第3回 香取市液状化対策検討委員会

平成24年度香取市液状化対策検討委員会（第2回）議事要旨録(案)

第2回委員会の指摘事項とその対応について

ボーリング柱状図

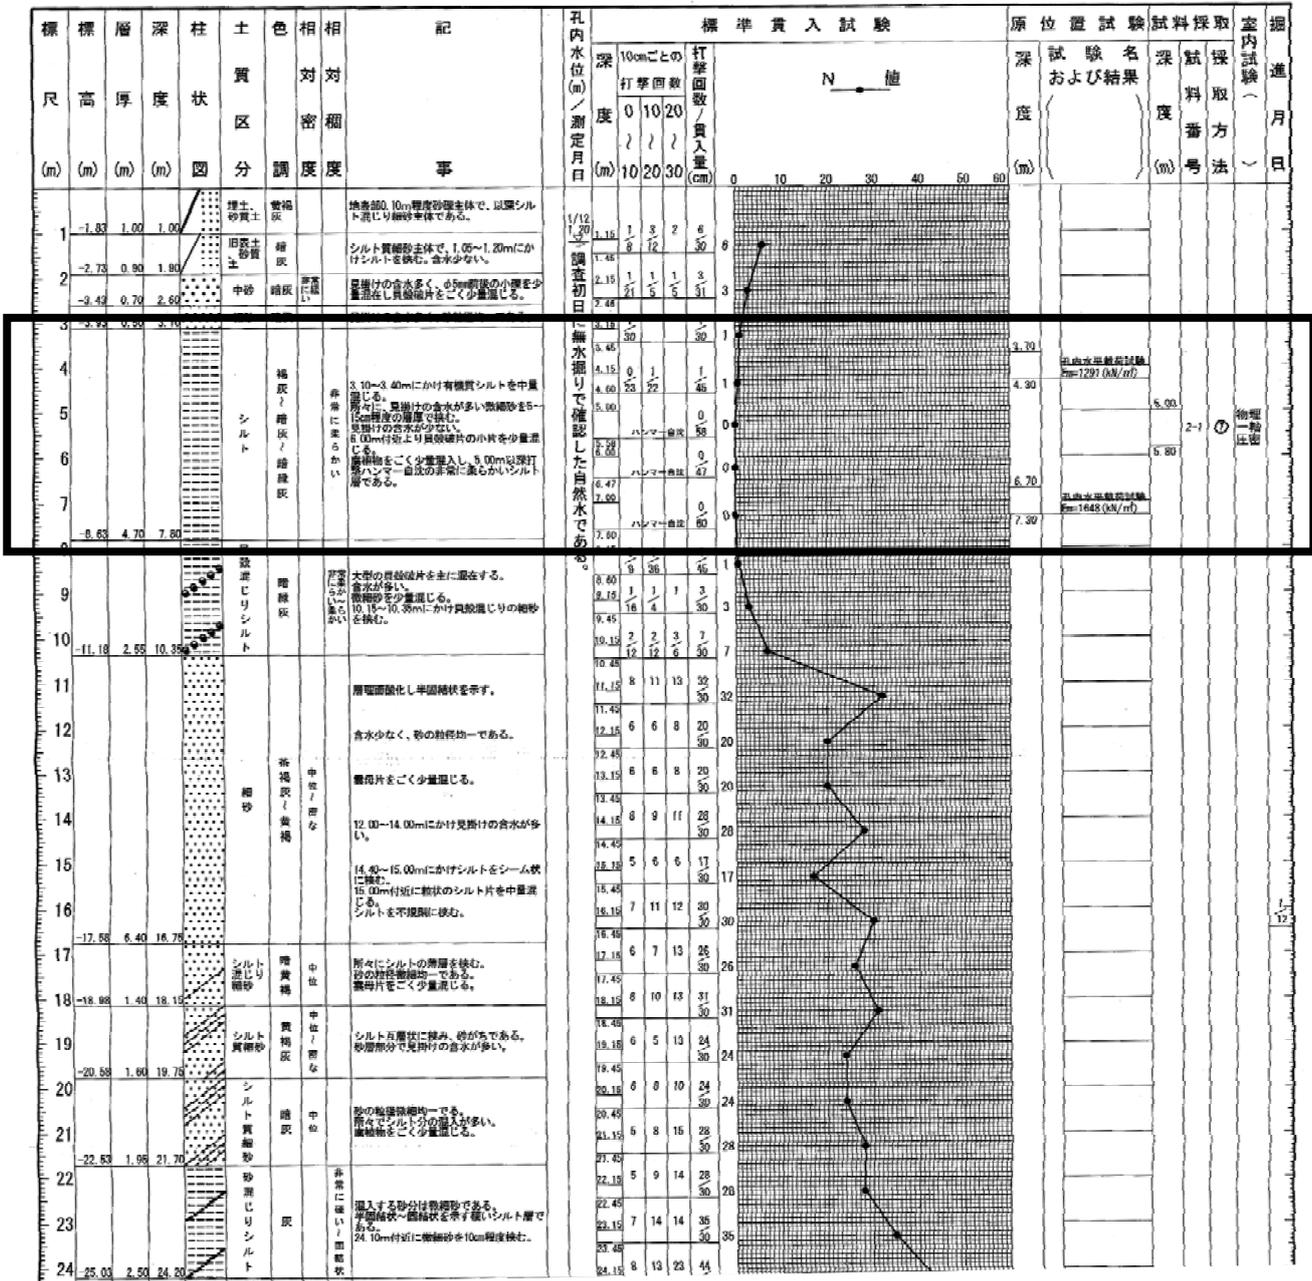
(4)液状化の検証の試算結果について		
⑨	H1とH2の関係を整理して欲しい。	今後の検討において対応予定である。 (事務局)
⑩	今後実施するボーリング調査や室内土質試験の結果を用いて、地震前後の比較を行ってはどうか。	ご指摘の通り対応予定である。(事務局) →資料-10
⑪	新島の間シルト層を液状化しないとできるかどうか、詳細な地質データが付近にあれば再確認して欲しい。	粒度試験データでは、細粒分含有率93.0%、粘土分含有率30.2%、塑性指数32.7%であり、非液状化層と判断した。(事務局) →資料-3
(5)追加地質調査について		
⑫	一般部については、地震前後の比較を行うため、既存のボーリング実施箇所の近傍でも行ってはどうか。また、利根川復旧工事の際のボーリング調査や千葉県、国交省のボーリング調査など、他機関のデータを整理した上で追加地質調査（一般部）の計画を行った方がよい。	ご指摘の通り対応予定である。(事務局) →資料-10
⑬	府馬は盛土部での詳細調査に加えて、切土部での簡易調査も実施して地盤条件の違いを明確にしたほうがよい。	ご指摘の通り対応予定である。(事務局) →資料-10

新島中学校地質調査結果より、G.L.-3~8m 付近に分布するシルト層については、粒度試験データから、細粒分含有率 93.0%、粘土分含有率 30.2%、塑性指数 32.7%であり、非液状化層と判断した。
